COMMUNE DE MARTIGNY

CONCOURS DE PROJETS

L'AMENAGEMENT DE LA PLACE CENTRALE

RAPPORT DU JURY

Projet No 2 - 37.89.12

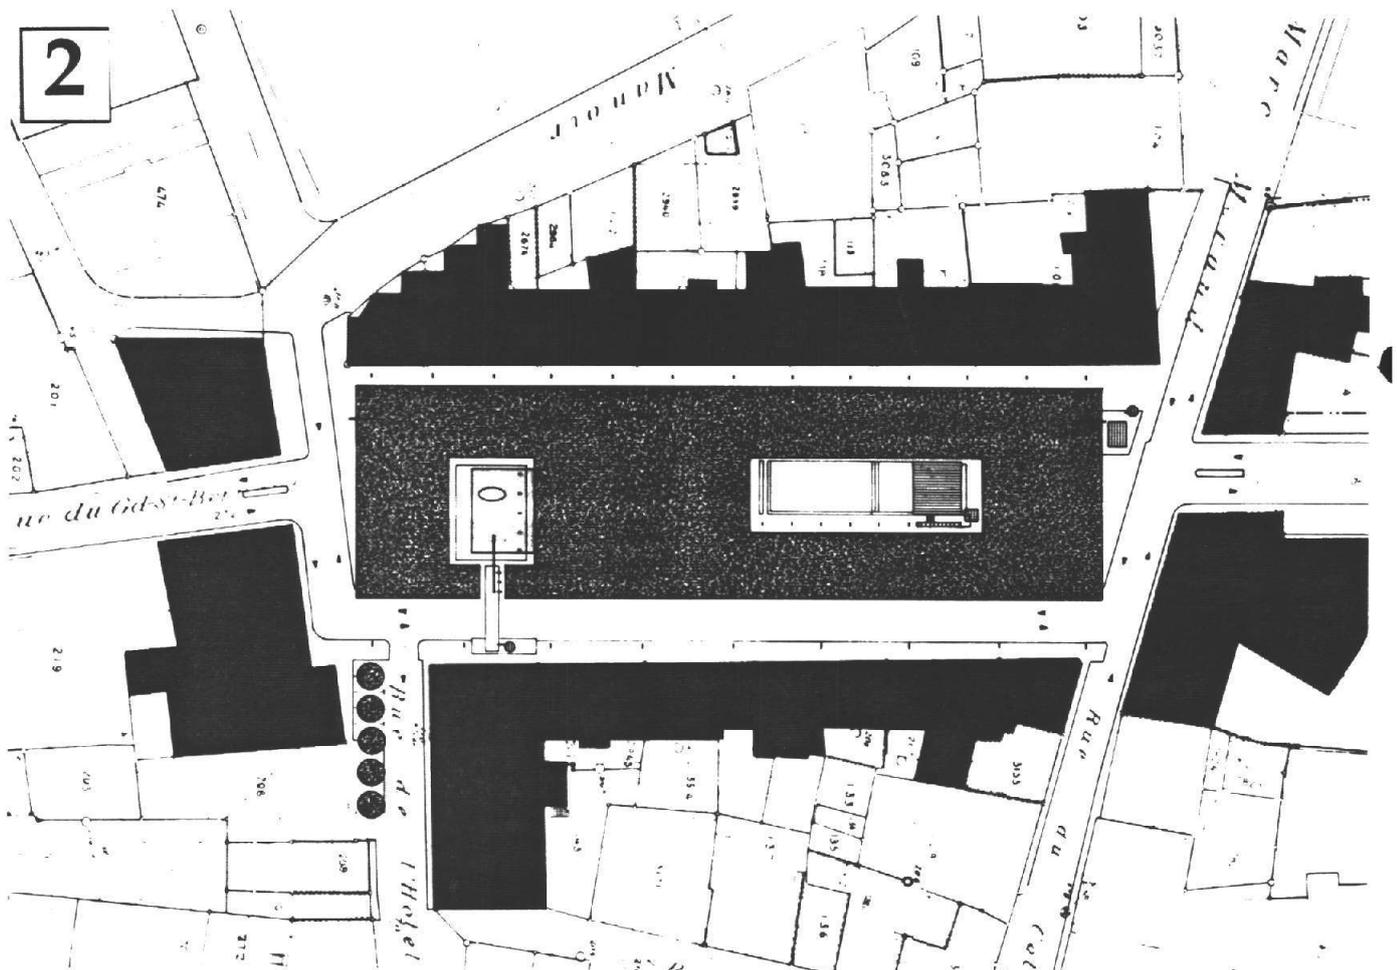
Le projet interprète bien l'espace urbain par la reconnaissance d'une place homogène, sans conflit avec le trafic.

La plate-forme adossée au front nord de la place (côté terrasse) est structurée par des éléments construits importants : le kiosque à musique avec des gradins dénivelés et la fontaine reconstruite dans l'axe de l'office du tourisme. Les terrasses des cafés sont placées sur un petit podium longitudinal.

Toute la circulation est reportée à proximité du côté sud de la place, libérant complètement l'espace central.

La fragmentation de la place en divers paliers contredit l'unité de la proposition.

Le gabarit des raccordements est et ouest ne respecte pas les rayons de giration des véhicules lourds (bus, car, voirie, etc...)

Le complément d'arborisation, en tête ouest, de la place n'améliore pas le rapport vide/bâti du lieu.

La mise en oeuvre des propositions est onéreuse.

La position de l'abri de bus est peu judicieuse.

Projet No 3 - 78.43.29

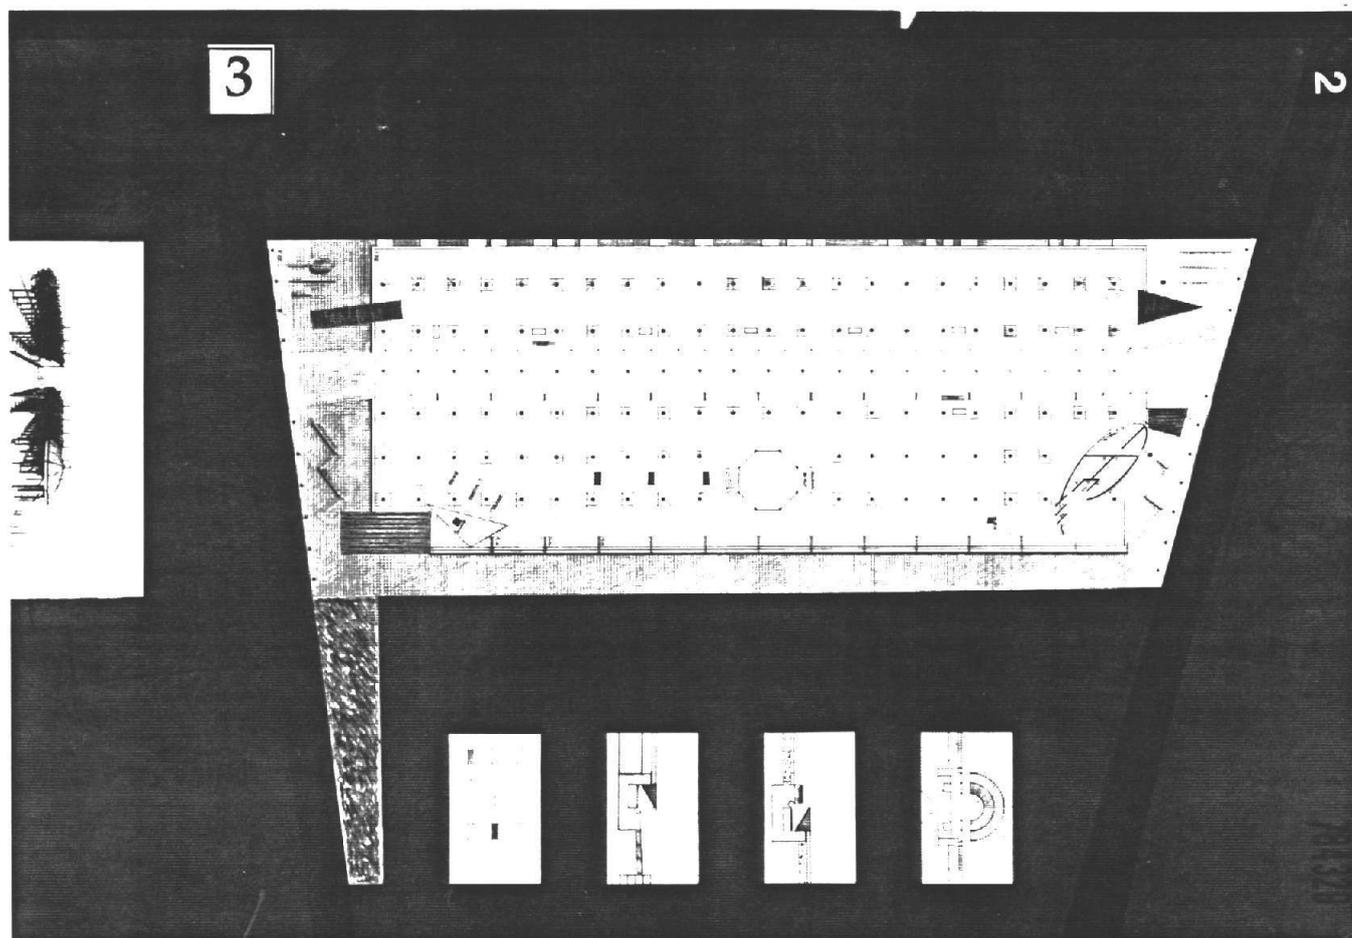
L'auteur propose la création d'un podium détaché des façades, souligné par un trait de lumière. Les accès à cette "scène" s'effectuent par des rampes et passerelles (connexions). Deux éléments construits nouveaux accompagnent le kiosque à musique maintenu à son emplacement actuel.

Le transit des voitures traverse la place en "mixité" avec les piétons. La stratification longitudinale de la place correspond à l'usage actuel.

La proposition ne reconnaît pas tout l'espace de la place.

Le décorum formé par le mobilier urbain et l'éclairage donne à l'ensemble un aspect théâtral peu en rapport avec l'esprit de la place. L'édicule kiosque-WC prend beaucoup d'importance.

Le "traitement végétal" devant l'Hôtel-de-Ville est peu intégré dans ce lieu urbain et ne contribue pas à exprimer la fonction publique du bâtiment.

La proposition se satisfait de la végétation existante sans reconstituer une couverture végétale en adéquation avec le podium.

La sophistication des détails et l'importance des éléments nouveaux (constructions et mobilier) ne favorisent pas l'économie du projet. Cependant, la richesse des propositions de mobilier urbain doit être relevée.

Projet No 4 - 67.29.01

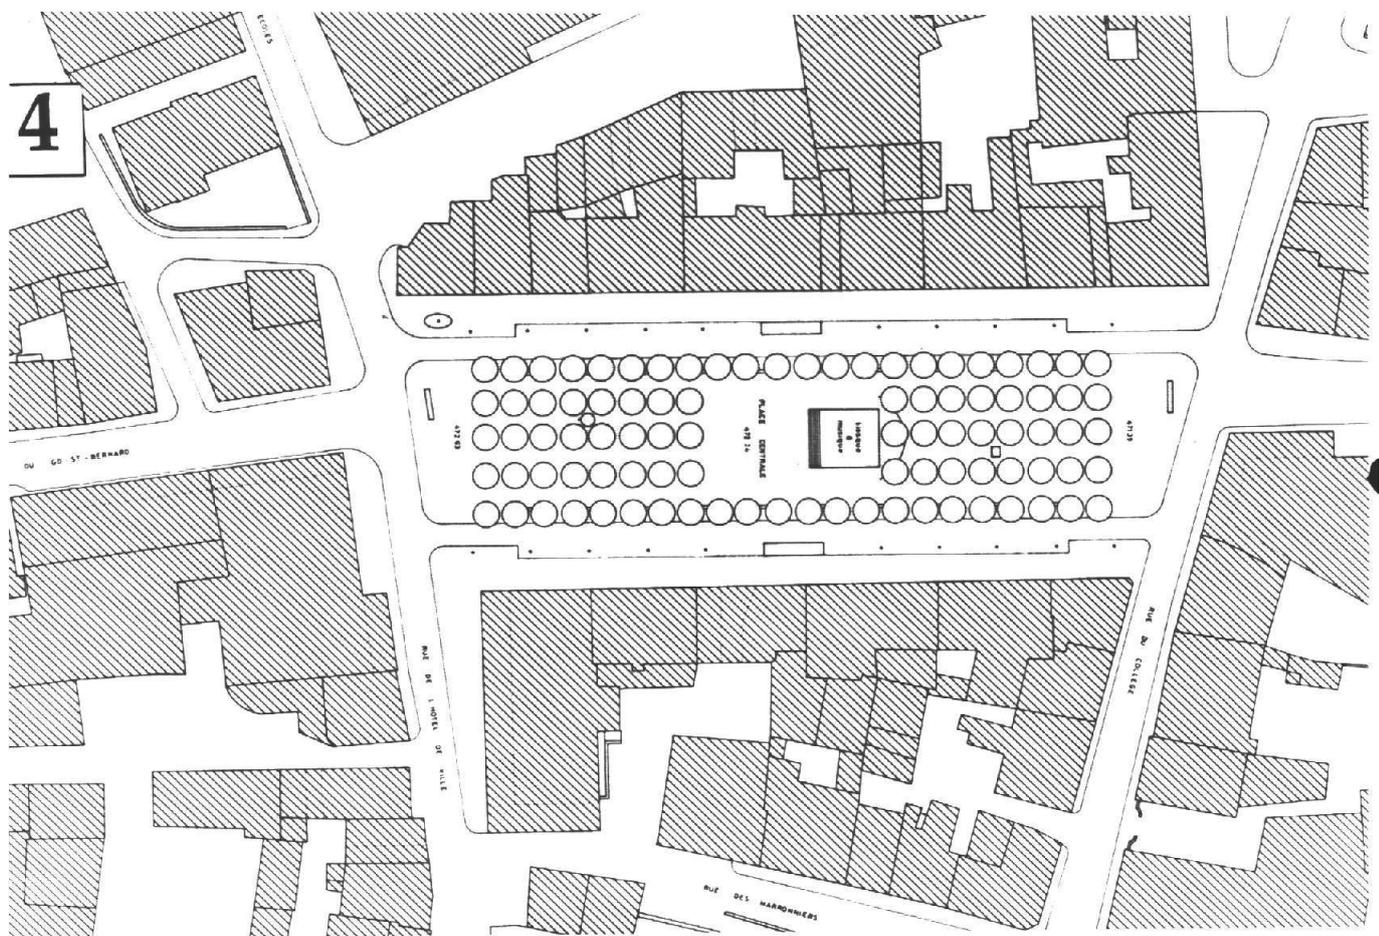
Le projet propose de redonner sa cohérence spatiale à la place en regroupant l'arborisation au centre du vide formé par les fronts bâtis.

En dissociant les platanes des bâtiments, le projet recrée un dispositif de trottoirs périphériques et organise un anneau de circulation autour du nouvel îlot central.

Cette proposition, très claire dans la résolution formelle de la place, isole l'espace des platanes des activités qui animent le tissu bâti et compromet la convivialité souhaitée par le programme.

Le jury regrette que le projet demeure une habile vue théorique qui ne va pas dans le sens ni du maintien ni du développement de l'animation de ce lieu : conflits entre parkings et terrasses, parcours piétons éloignés de l'ombrage des arbres, éléments de mobilier hors de l'échelle de la place.

Abstraction formelle, le projet ne parvient pas à démontrer l'opportunité du divorce entre les fronts bâtis et l'espace arborisé des terrasses existantes.

Projet No 6 - 34.44.00

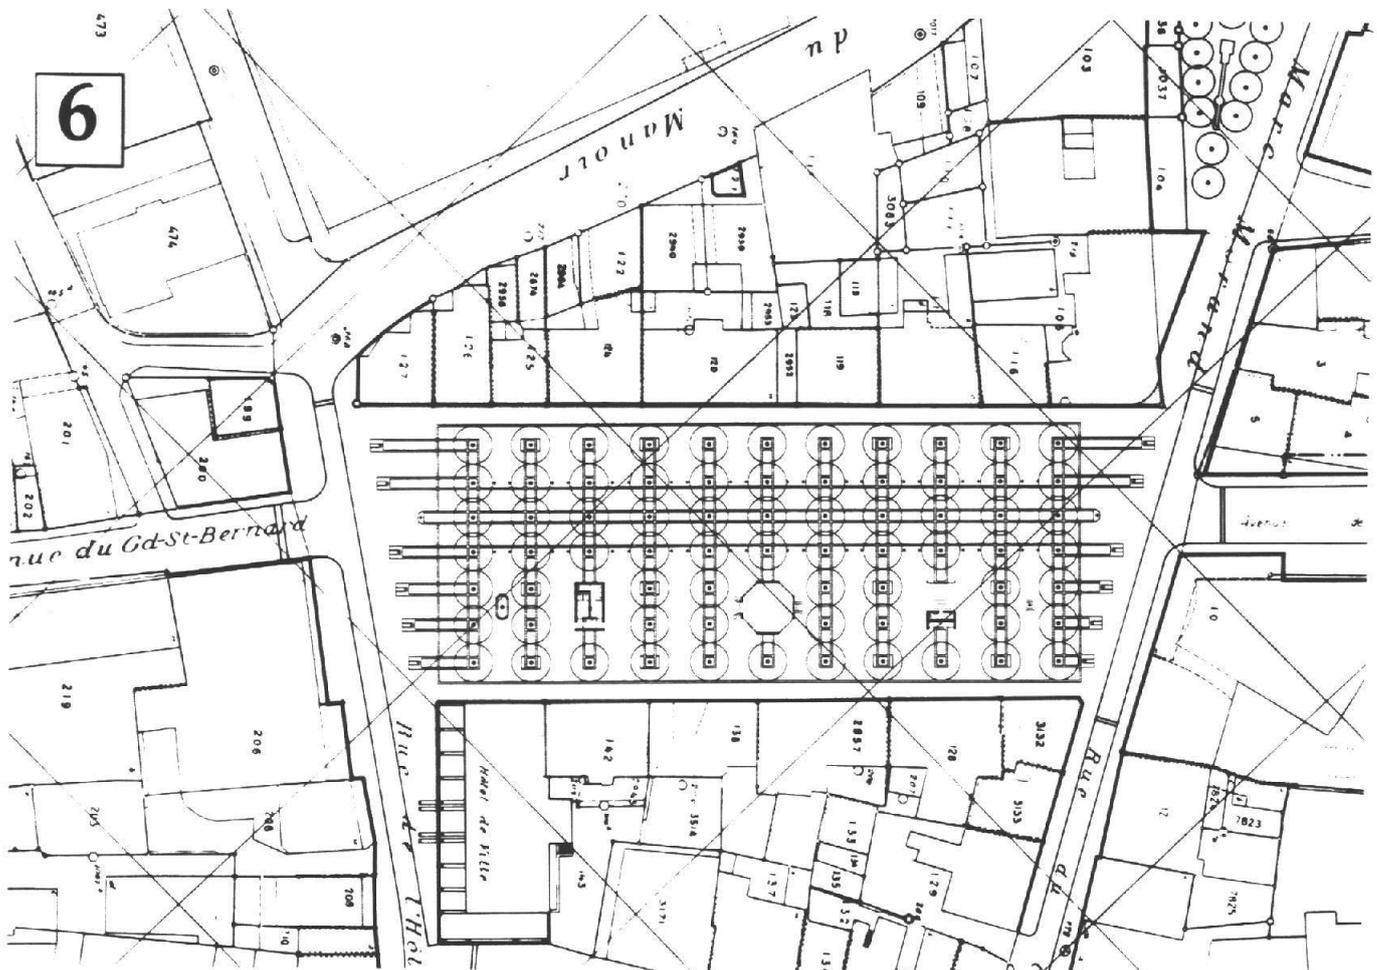
Le projet propose de compléter la couverture végétale de la place mais en l'allégeant par la suppression d'une rangée d'arbres sur deux. Cette proposition est soutenue par un traitement de sol géométrique.

Les deux extrémités de la place sont traitées par un système de franges et de mâts reprenant l'orientation des voiries transversales. Ce dispositif est complété par une prise en compte de l'entrée principale de l'Hôtel-de-Ville.

Le maintien de la circulation des véhicules sur son emplacement actuel est toléré dans un premier temps avec des mesures de modération et avec une priorité accordée aux piétons.

La volonté d'augmenter la surface utile de la place par la suppression d'une importante quantité d'arbres n'apporte pas une contribution capitale à une utilisation plus judicieuse de l'espace et introduit un fractionnement transversal de la couverture (cordons boisés) gênant.

Le dessin très rigide du sol affaiblit la force verticale des troncs et découpe la place en tranches assimilables, dans leur forme, à un parking.

Les deux nouveaux édifices encombrent l'espace de la place.

Le positionnement des seuils d'entrée sur la place n'est pas convaincant.

Projet No 7 17.71.17

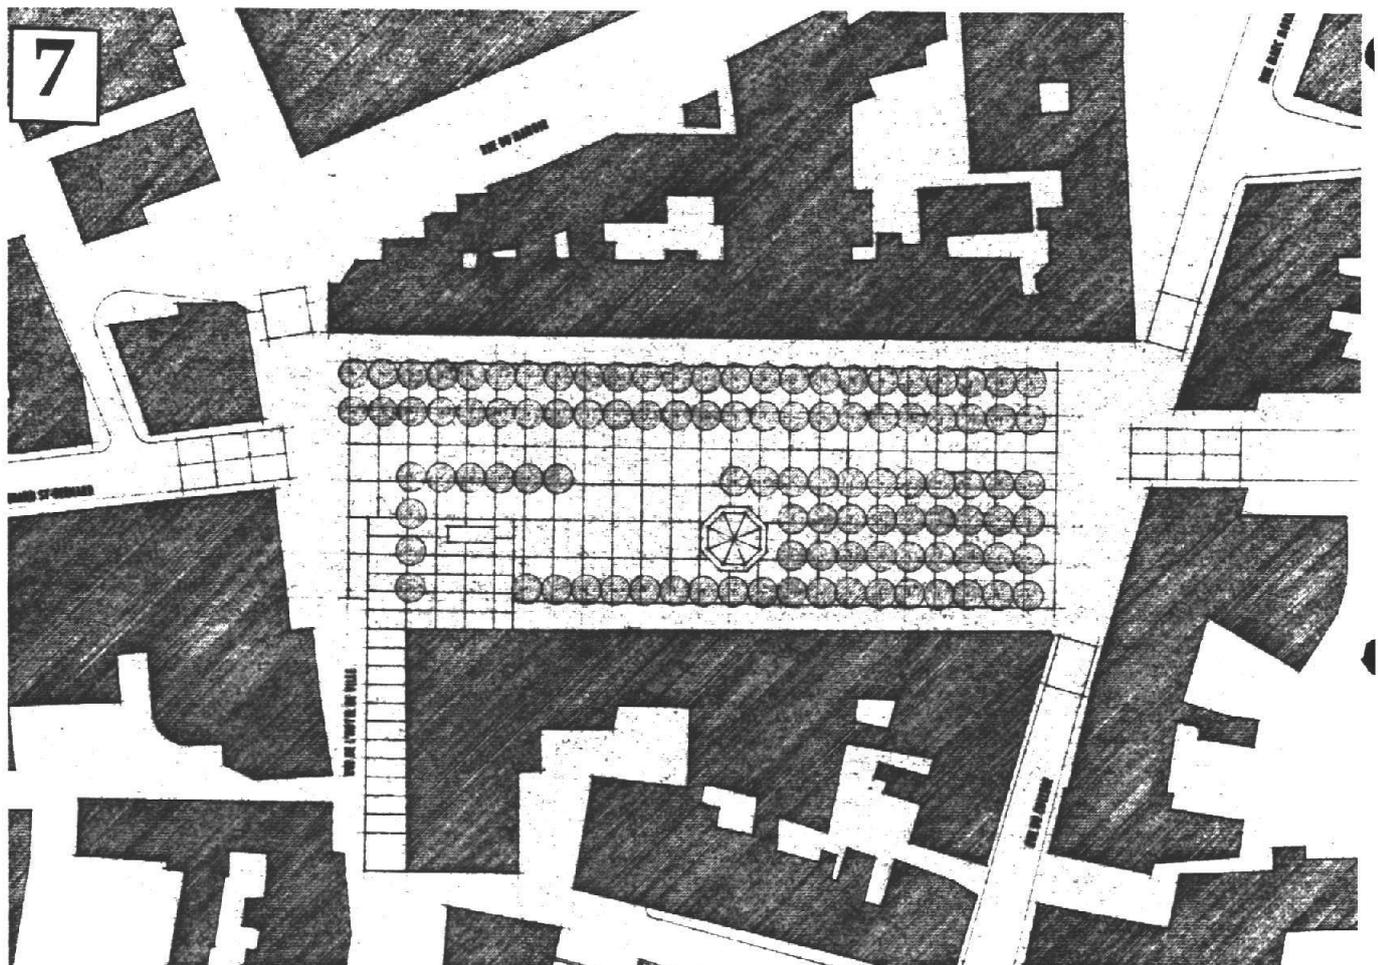
Le projet prend en compte la totalité de l'espace de la place et propose de l'unifier par un dallage géométrique simple, prenant également en compte le parvis de l'Hôtel-de-Ville.

L'accès à la place est marqué par des seuils en rampe douce. L'axe "voiture" existant est maintenu tout en admettant la coexistence avec les piétons. Le mobilier urbain léger contribue à l'unification de la place et au contrôle discret des véhicules.

Cette proposition d'unification est contrariée par le fractionnement de la couverture végétale, par des émergences dans la surface de place et par l'orientation différente des socles.

Projet No 15 - 45.22.34

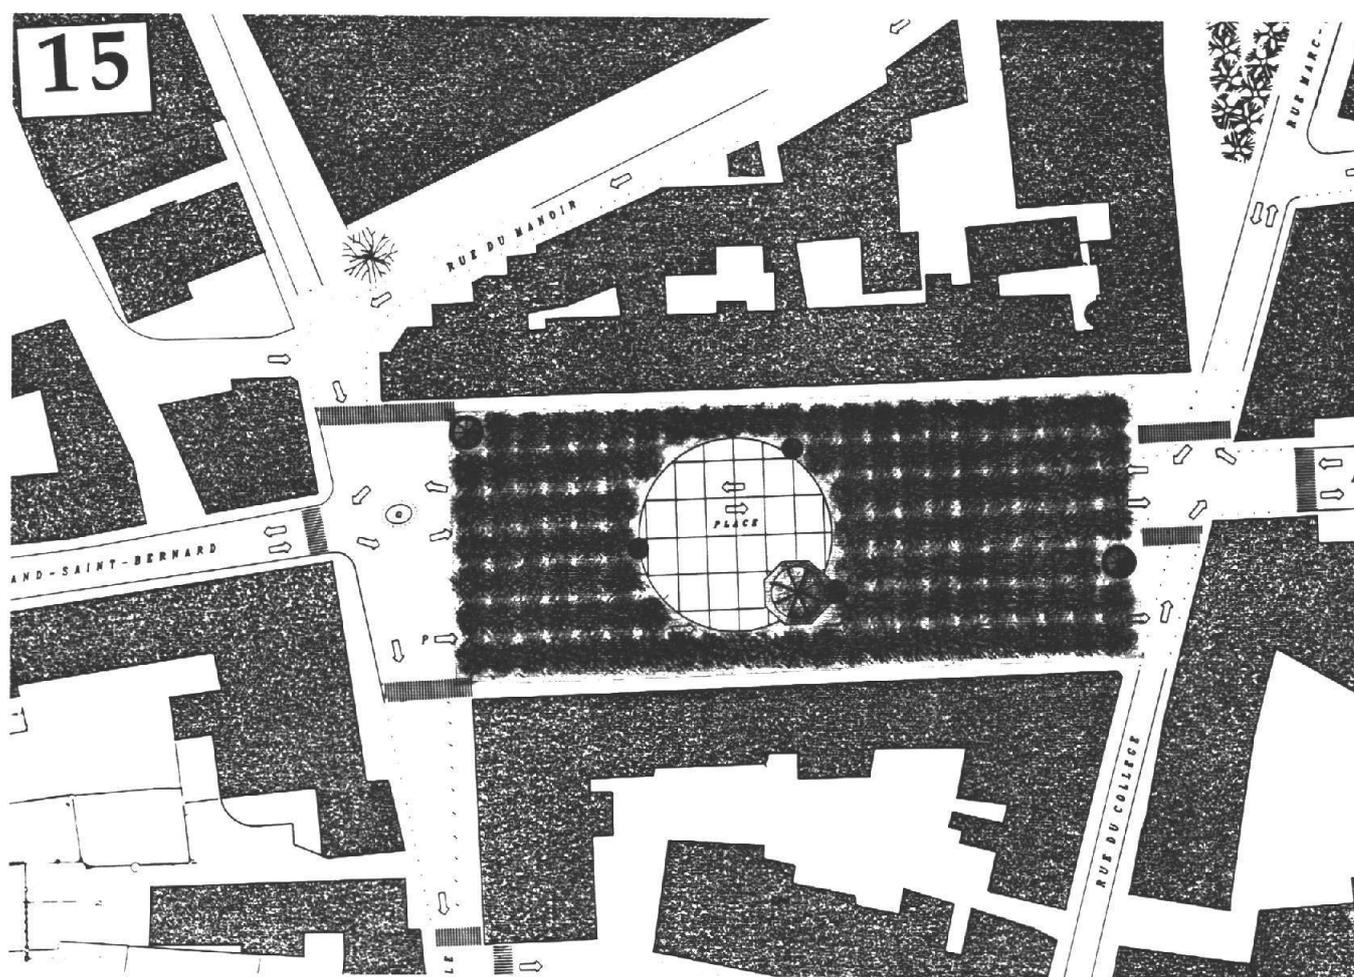
Ce projet propose de reconstituer correctement l'arborisation préexistante dans un élément formellement accompli. L'unité spatiale de la place n'est pourtant pas reconnue au niveau du traitement du sol : dallage dans la partie centrale, asphalté dans les extrémités.

Depuis les zones de circulation est et ouest, le trafic pénètre comme élément "étranger" dans l'espace piéton de la place, qui est compromis d'autre part par le maintien d'une zone de parking sur le côté sud.

La proposition d'une clairière circulaire dans le mail des platanes aussi bien que la disposition casuelle du mobilier urbain demeure un exercice graphique.

Projet No 22 - 47.68.67

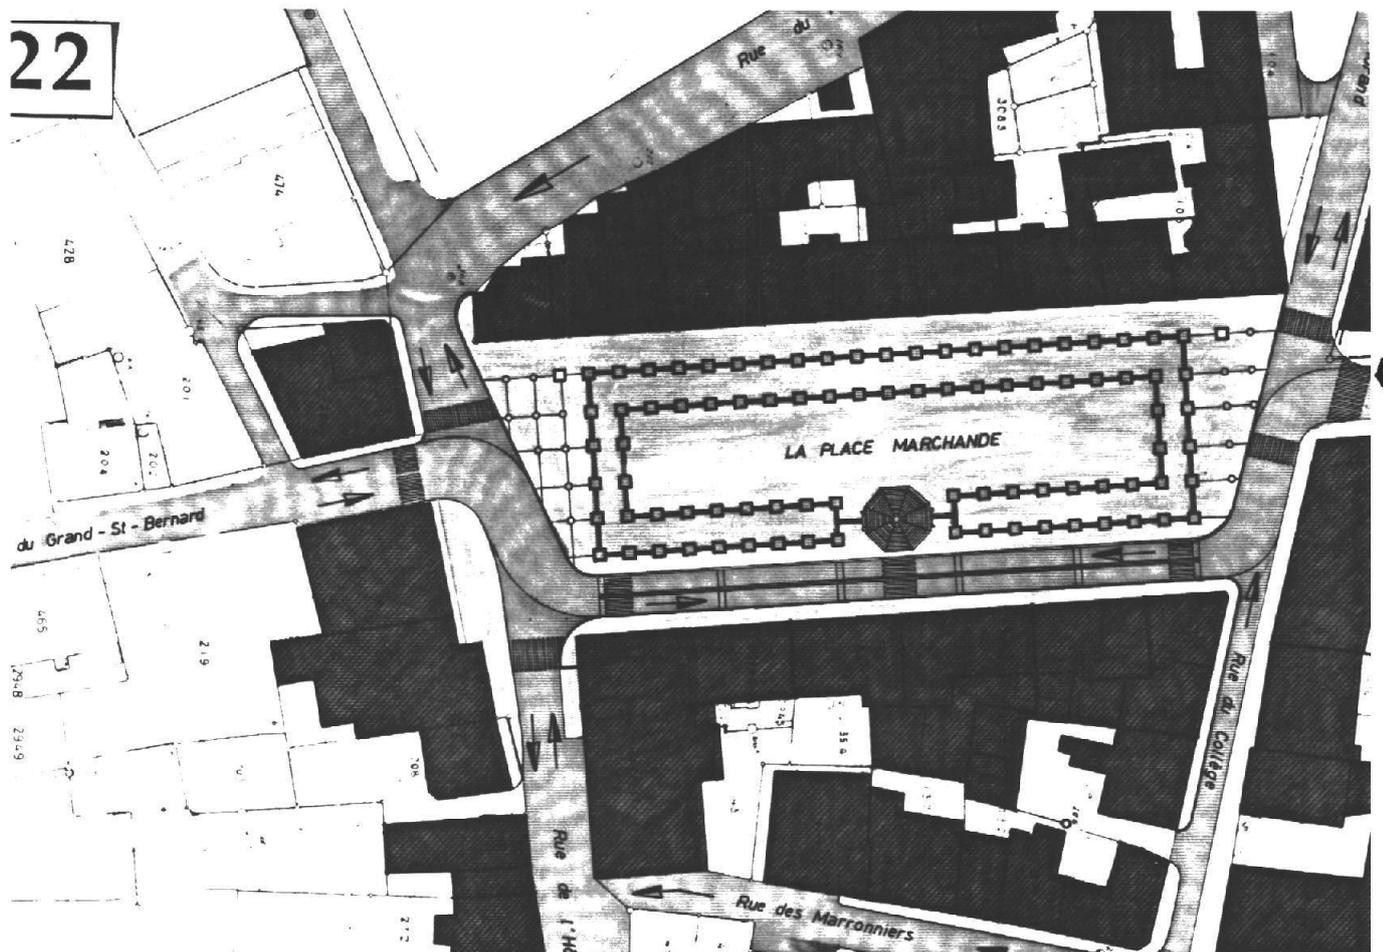
Le projet propose de déplacer la circulation automobile le long du front sud de la place. Cette disposition fait bénéficier le front nord de l'ensemble de l'esplanade arborisée et met en situation privilégiée les activités de cette partie de la place. Elle accentue et fige cependant, dans l'espace, le déséquilibre actuel de celle-ci.

La recomposition de l'arborisation est correcte dans son rapport au bâti existant : sur les deux "petites faces", les fronts végétaux s'expriment en continuité des perspectives existantes et apportent leur contribution à une bonne définition des espaces urbains. En outre, la création d'une "place marchande" permet de dégager le vide nécessaire autour du kiosque à musique qui trouve sa position dans le gabarit exact des arbres.

Le jury regrette que cette option de circulation, qui entraîne de fortes nuisances directes sur le front sud, ne soit pas accompagnée de mesures réelles visant à réduire l'ampleur et la facilité du trafic automobile sur la place.

Il révèle la simplicité des moyens utilisés pour la gestion de cet espace ainsi que la pertinence d'un sol argilo-calcaire. Le couvert arborisé, recréé, reste sobre, sans l'encombrement de mobilier disparate. Les éléments annexes, telles les colonnes en terminaison est et ouest, demeurent, quant à eux, trop anecdotiques pour contribuer à la qualification des espaces.

Une part trop belle, faite au trafic routier, ainsi qu'un trop grand déséquilibre de la place, rendent cependant peu crédibles les potentialités de développement de ce parti.
